Katowice, dnia 22 kwietnia 2013 r.

„Wybór Wykonawcy, któremu zostanie powierzona kontynuacja wykonania robót budowlanych w zakresie budynku biurowo - usługowego z pomieszczeniami laboratoryjno - wdrożeniowymi posadowionego w Katowicach przy ul. Ligockiej 103 (budynek nr 8) tj.

uprzejmie informuję, że w dniu 18 kwietnia 2013 r. do Zamawiającego wpłynęło następujące pytanie, na które poniżej udzielono odpowiedzi:

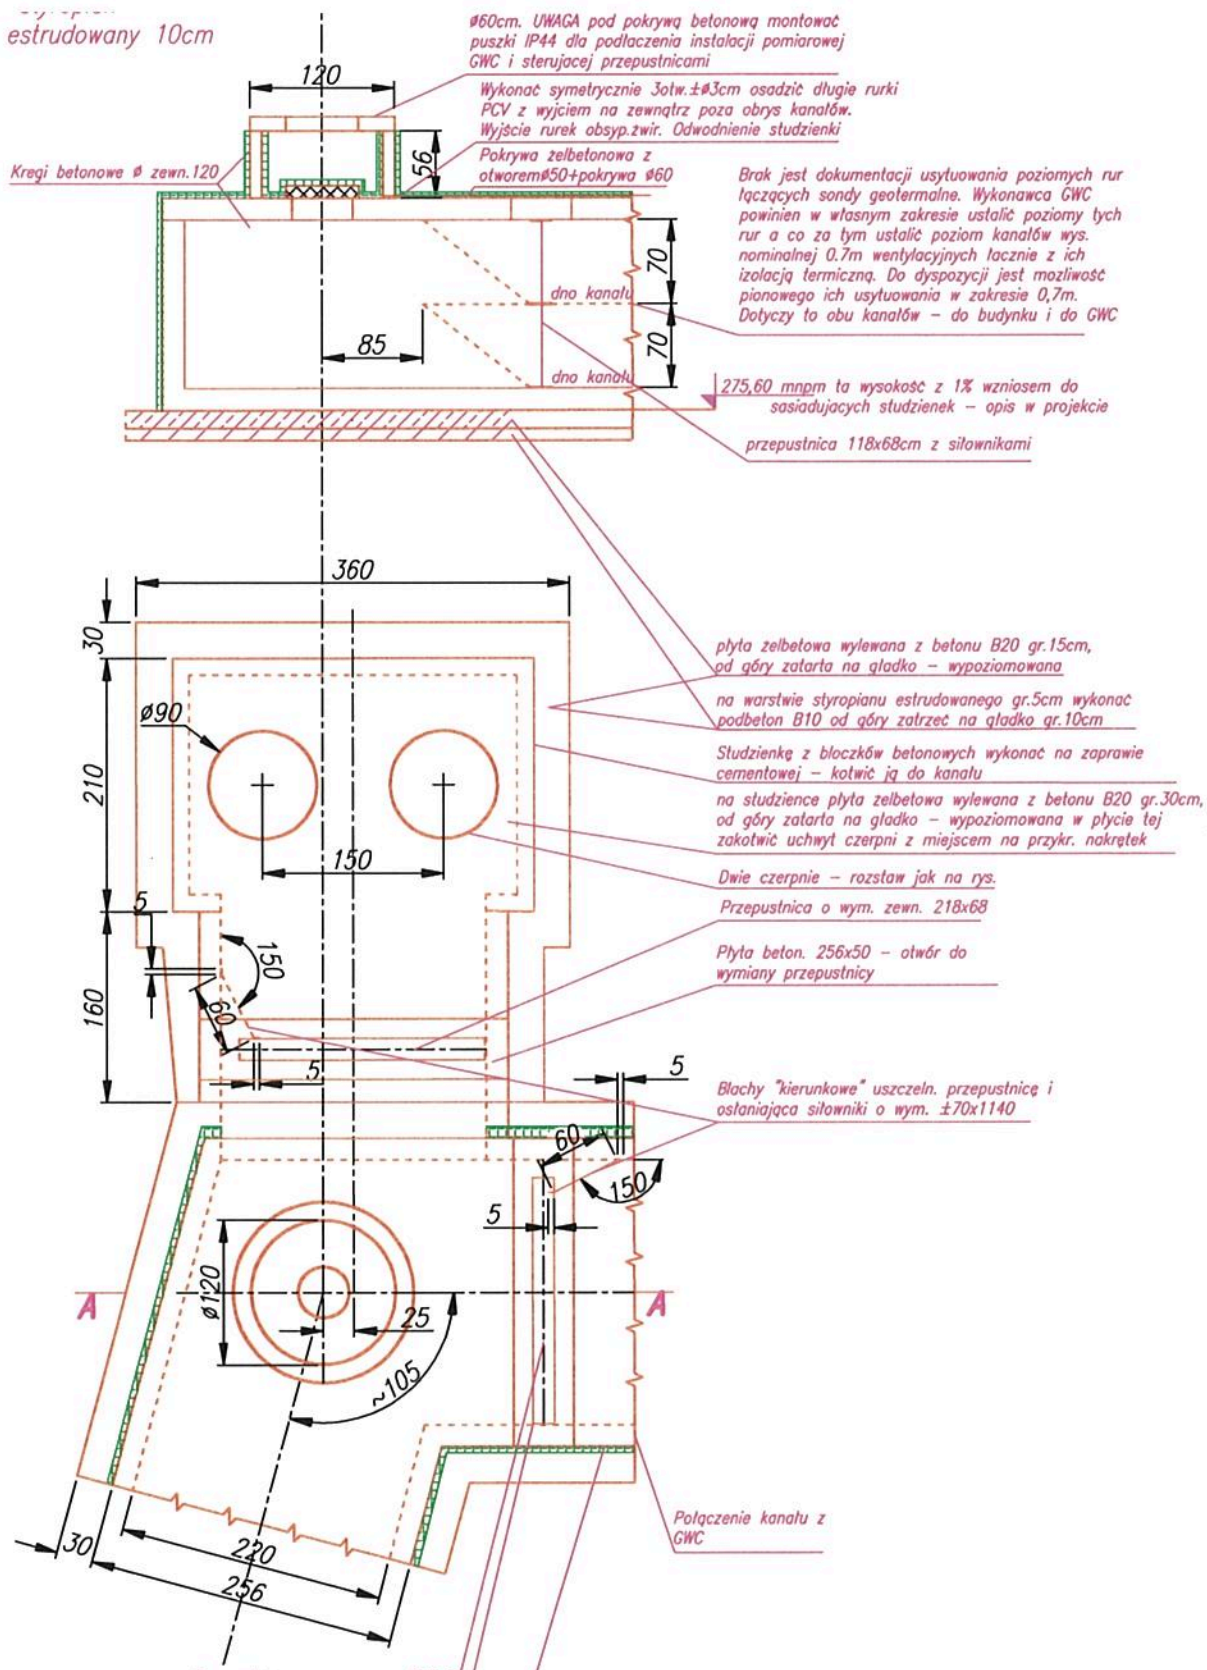
- b) Pkt.3.2.1.2 -wykonanie odcinka betonowego kanału wentylacyjnego - brak w dokumentacji rysunków studzienki łączącej kanał w budynku z kanałem GWC oraz brak rysunku studzienki zmieniającej przełączenie przepływu powietrza między GWC a czerpnięą terenową.
W odpowiedziach do przetargu w dniu 18.04.2013 Inwestor udzielił odpowiedzi na pytanie oraz załączył rysunki nr. 6 i nr. 4 studzienek.
W załączeniu przekazujemy ponownie przedmiotowe rysunki.

- 2) Wyszczególnione na rys.WO-1 przepustnice nie są zawarte w przedmiarze i zestawieniu materiałów - czy należy je pominąć w montażu?
W zakresie studzienki przełączającej należy wykonać tylko studnie betonową bez przepustnic.

Brak jest dokumentacji usytuowania poziomych rur łączących sondy geotermalne. Wykonawca GWC powinien w własnym zakresie ustalić poziomy tych rur a co za tym ustalić poziom kanałów wys. nominalnej 0,7m wentylacyjnych łącznie z ich izolacją termiczną. Do dyspozycji jest możliwość pionowego ich usytuowania w zakresie 0,7m. Dotyczy to obu kanałów – do budynku i do GWC

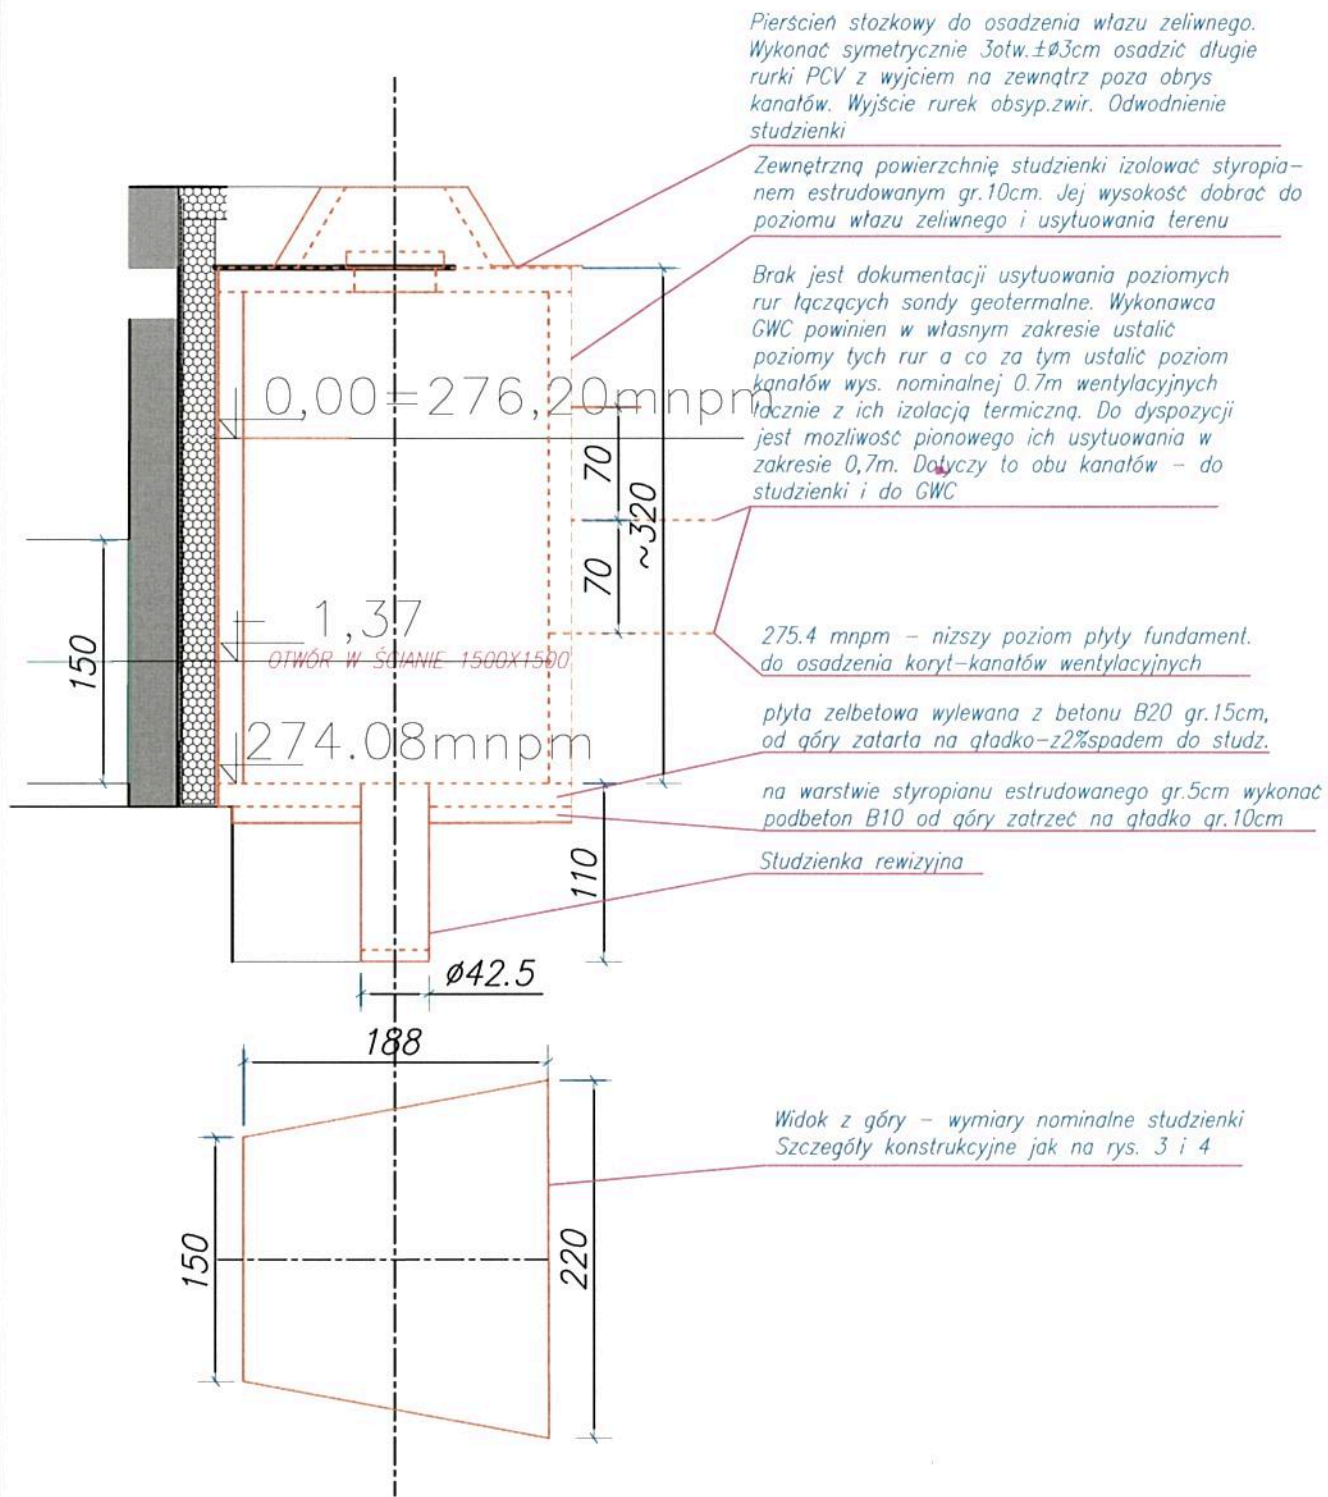
- 3) Nasze wątpliwości budzi możliwość montażu kanału wentylacyjnego z blachy ocynkowanej o wym. 2000x900 mm w prefabrykowanym kanale betonowym ze względu na podaną na rysunku wysokością kanału prefabrykowanego wynoszącą 70 cm. Projekt GWC przewiduje dwa typy prefabrykowanych kanałów betonowych, jeden o wysokości 70cm, a drugi o wysokości 115 cm. Wymiar kanału wentylacyjnego z blachy zostały dobrane dla tego drugiego wariantu.

- 4) Zwracamy uwagę na kolizję poziomych rur z odwiertów geotermalnych - wysokość zagłębienia ok. 90 cm z kanałem betonowym którego wysokość wynosi 133 cm oraz pokrywa 18 cm. Po stronie projektanta GWC leżało przeanalizowanie możliwości wystąpienia tego typu kolizji - projekt dotyczący odwiertów geotermalnych był wydany jako załącznik do projektu GWC. Projektant GWC dopuszcza możliwość montażu przedmiotowego kanału pod poziomymi odcinkami rur z odwiertów geotermalnych. Do przedmiarów przyjęto głębokość wykopu 1,5m.
